Mazda 3, 5 - Kühlmittelverlust | HELLA

Kühlmittelverlust

15-169

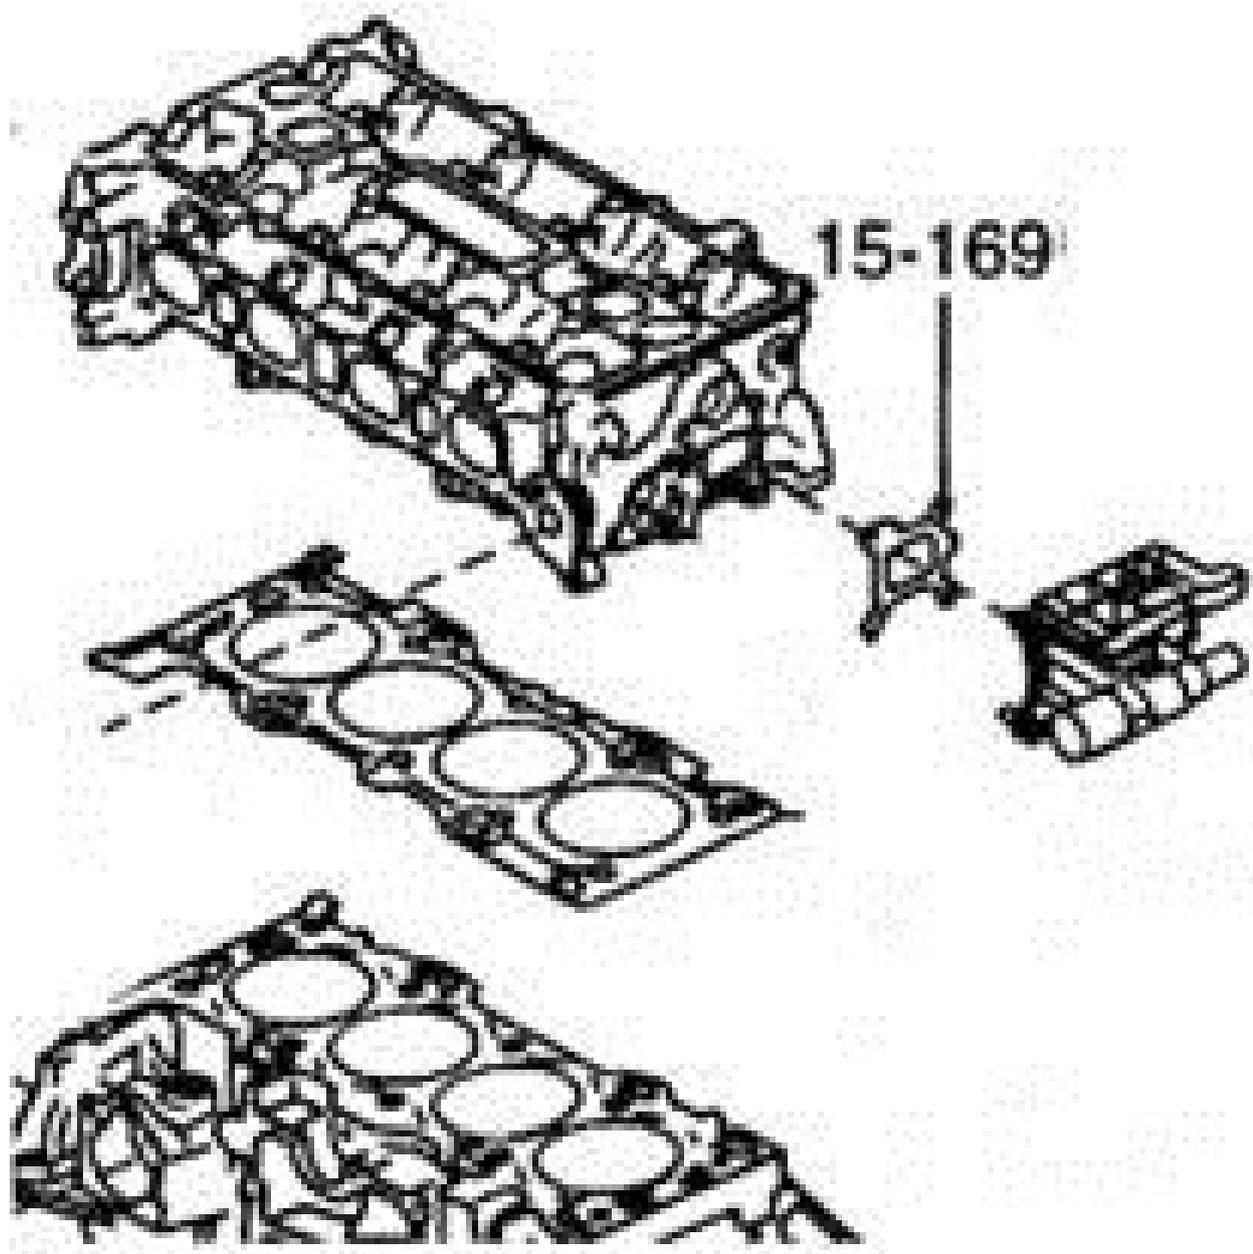
Bei o.g. Fahrzeugen (außer Mazdaspeed 3) besteht die Möglichkeit, dass Kühlmittel am Flansch des Zylinderkopfs austritt.

Bei einem Kühlmittelverlust, sollte der Dichtung des Kühlmittelflanschs am Zylinderkopf (Zeichnung, 15-169) besondere Aufmerksamkeit geschenkt werden. Ggf. ist sie gegen eine modifizierte Variante (LF1F-15-169) zu ersetzen.

Nach der Reparatur sollte das Kühlsystem nach Herstellervorgabe neu befüllt und entlüftet werden.
